Demande d'examen au cas par cas préalable à la réalisation éventuelle d'une évaluation environnementale

Projet d'Aménagement à Corbie (80).

PROJET DE VIABILISATION ET D'AMÉNAGEMENT DU SITE DE L'ANCIENNE USINE BVR DE CORBIE (80)

Réponses aux questions :

ANNEXE 4 : PLAN DU PROJET

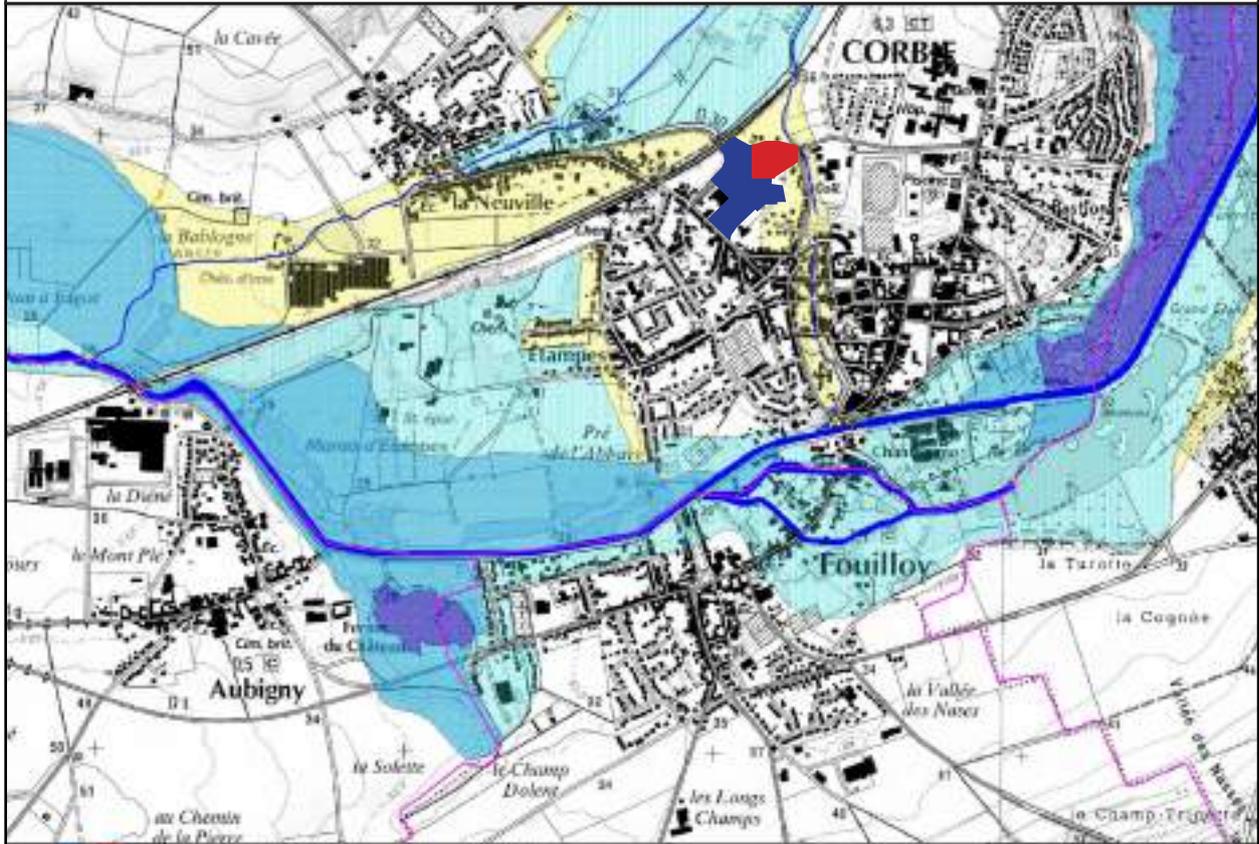
"Les plans joints font état d'une tranche 1 et d'une tranche 2, qui ne sont pas reportées dans la rubrique 4 du CERFA, alors qu'il semble qu'aucune des 2 tranches ne soit actuellement bâtie (report sur google map), en dehors du Lidl.

Par conséquent, veuillez mettre en adéquation le CERFA et les plans en explicitant ce qui a déjà été construit et ce qui ne l'est pas."
